Ref: I-ED_Hermandad Expiración_Aprobación Inicial_PL 25-2020 (jpb)

Expediente: PL 25/2020_Estudio de Detalle

Asunto: Informe Técnico para la Aprobación Inicial

Con fecha 22/04/2025, el interesado aporta por registro *Estudio de Detalle Refundido. Ampliación de la Casa Hermandad de la Archicofradía de la Expiración* con firma electrónica de 21/04/2025, que sustituye a la documentación anteriormente presentada.

Imagen 1.Planimetría catastral

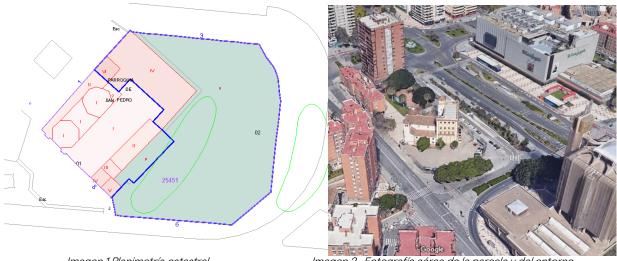
El ámbito de aplicación del ED es el espacio libre de la parcela catastral 2545102UF7624N0001DE, si bien también se propone la reurbanización del espacio público contiguo a la parcela catastral.

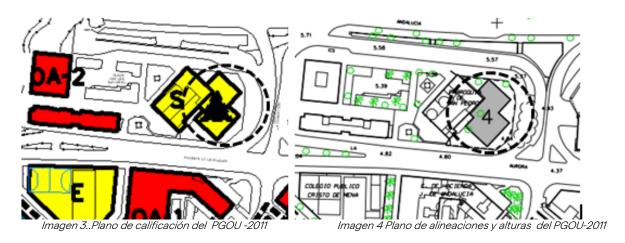
La delimitación de la protección BIC afecta a la totalidad del inmueble a excepción del recinto o patio rectangular situado en el costado suroriental del inmueble, ubicado en la misma parcela catastral que el edificio principal, y cuyo subsuelo se ocupa con el aparcamiento propuesto.

El Apartado 6.1 de la memoria cita que "Para la ampliación de este edificio, el propio Plan General establece una huella de 707.87 asignándole una altura máxima reguladora de 5 plantas". Esta afirmación de que el Plan General le asigna 5 plantas es errónea tal pues se puede observar en el plano de Alineaciones y Alturas del PGOU vigente (ver imagen 4) que se le asigna 4 plantas, y no 5.
